**„Rekonstrukce historické budovy bývalých  
jatek pro účely Galerie Plato“**

**ZMĚNOVÝ LIST****ZL - 04e**

Předmět změny: Přezdění okna

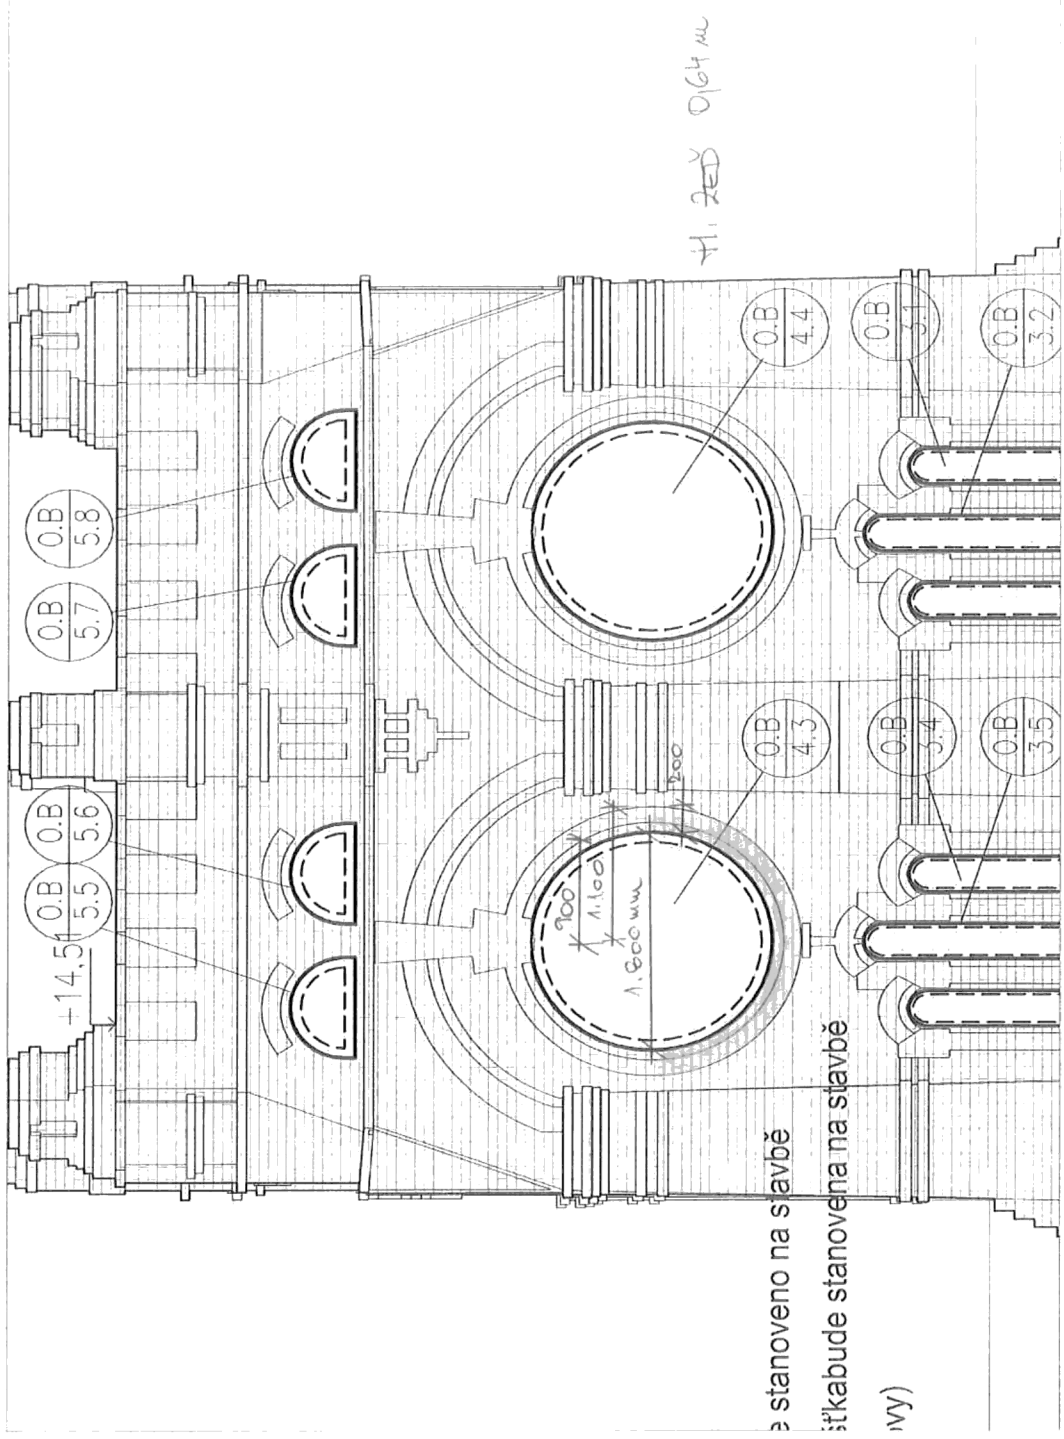
Přezdění nesymetrického kruhového okna

Zástupci NPÚ upozornili na současný stav provedení kruhové vyzdívky lemu okna ve věži, který byl v minulosti nevhodně opraven. Tento lem je ve spodní části zploštělý a nutno je provést v pravidelném kruhovém tvaru. Úpravou vyzdění do kruhového tvaru se navrátí původní řešení lemu okna tak, jak je tomu u ostatních kruhových oken.

Rozebrání části zdiva ve spodním okraji kruhového lemu okna a následné zpětné vyzdění.
